**Komunikat Komisji Przetargowej nr 4
z dnia 14 marca 2025 r.
dot. Specyfikacji Istotnych Warunków Przetargu
nr GAPR–SmartMed/133/25/W dot. wyboru wykonawcy robót budowlanych
w ramach inwestycji pn. „Przebudowa i zmiana sposobu użytkowania
fragmentu pomieszczeń biurowych w istniejącym budynku przy ul. Wincentego
Pola w Gliwicach w ramach zadania: utworzenie przestrzeni usługowo
wystawienniczej „Living Lab MedSilesia””**

PYTANIA OFERENTÓW

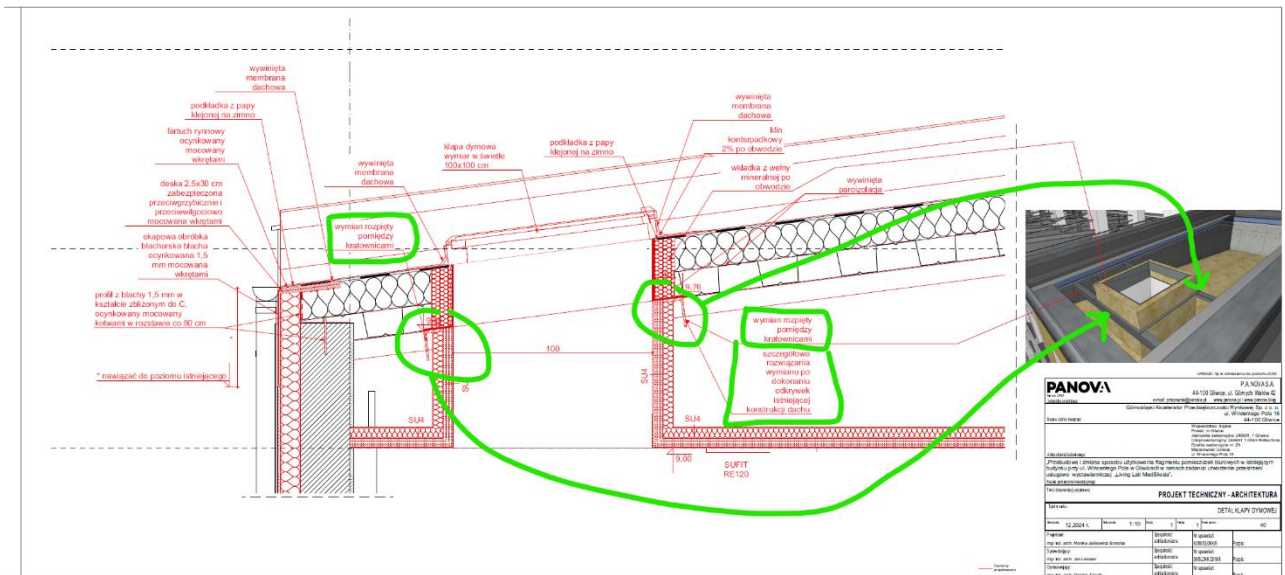
1. Zgodnie z § 206 ust. 2 Warunków technicznych, jakim powinny odpowiadać budynki i ich usytuowanie prosimy o udostępnienie ekspertyzy technicznej budynku.
2. Prosimy o udostępnienie projektu technicznego konstrukcji.
3. W przedmiarze nie uwzględniono robót w korytarzu W01 – projektowanej ściany REI120 oraz drzwi D9. Czy należy te prace uwzględnić w ofercie?

Ad 1 W dniu ogłoszenia przetargu, w dokumentacji projektowej zamieszczonej na chmurze pod adresem: <https://cloud.gapr.pl/index.php/s/E7x97sw5qBE4r9Y> zamieszczono ekspertyzę pożarową budynku (folder pn. „SmartMed DOKUMENTACJA PROJEKTOWA” → PB → EKSPERTYZA P. POŻ.), która była wymagana w celu uzyskania decyzji administracyjnych.

Ekspertyza pożarowa oraz opisy techniczne zawarte w dokumentacji są wystarczające do dokonania wymaganej oceny zgodnie z § 206 ust. 2 Warunków technicznych, jakim powinny odpowiadać budynki i ich usytuowanie.

1. **Wymiany pod klapę dymową** – rozwiązanie szczegółowe możliwe do opracowania po wykonaniu odkrywek w trakcie realizacji, nadzór autorski Biura Projektowego.

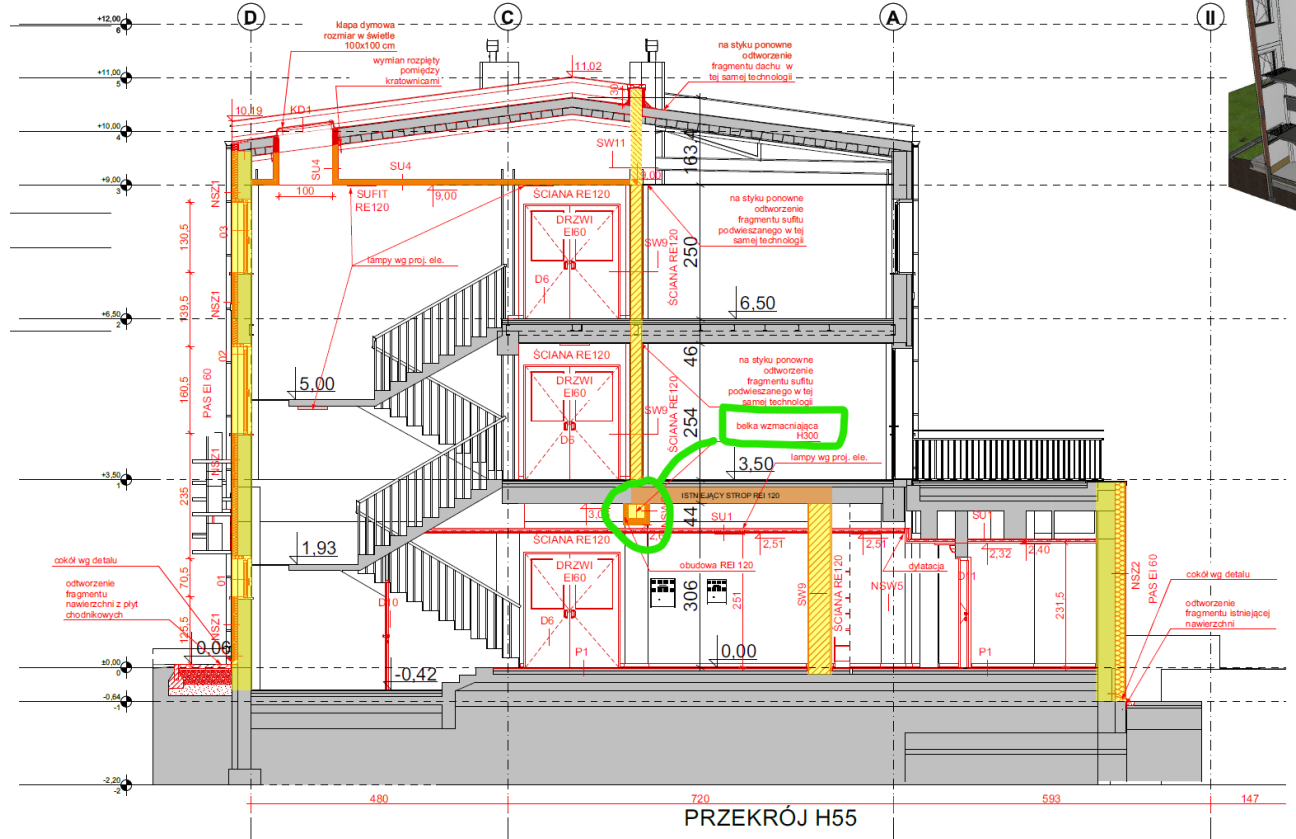
Ad 2 Projekt techniczny nie obejmuje branży konstrukcyjnej ze względu na charakter przebudowy. Szczegółowe rozwiązania projektowe wymagające doprecyzowania w zakresie konstrukcji będą wykonywane w ramach nadzoru autorskiego w trakcie realizacji inwestycji przez uprawnionego konstruktora, po wykonaniu odkrywek.
